## 监理工程师通知单

工程名称：宁明桐棉风电场工程

编号：ZHJL-JLTZ-023

主题：关于升压站综合楼框架柱焊接相关事宜

升压站综合楼框架柱

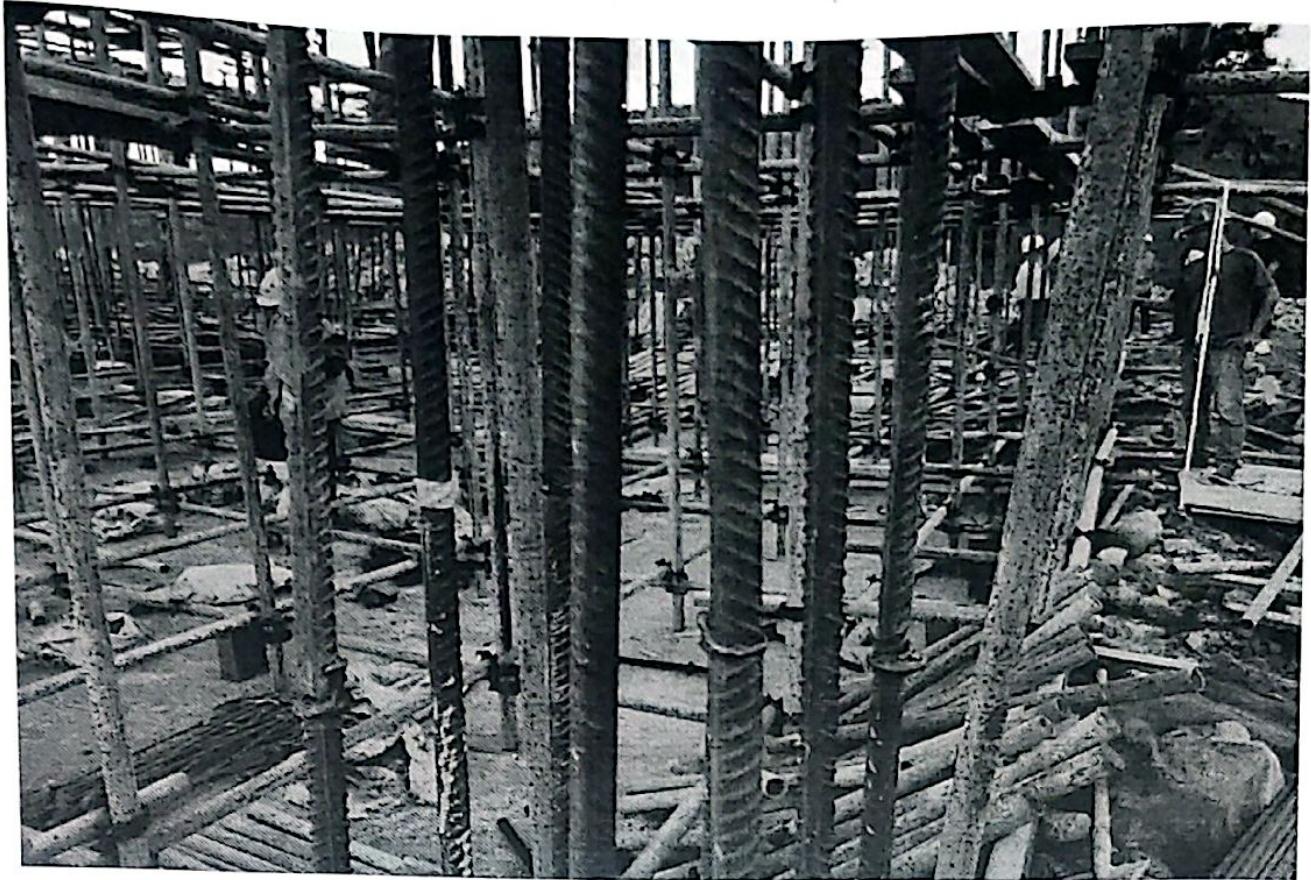
在巡视过程中发现升压站综合楼框架柱焊接存在焊接接头偏心、夹渣等质量问题

现要求立即进行返工整改，限期1天内整改完成。整改后报监理部复验（后附图片）
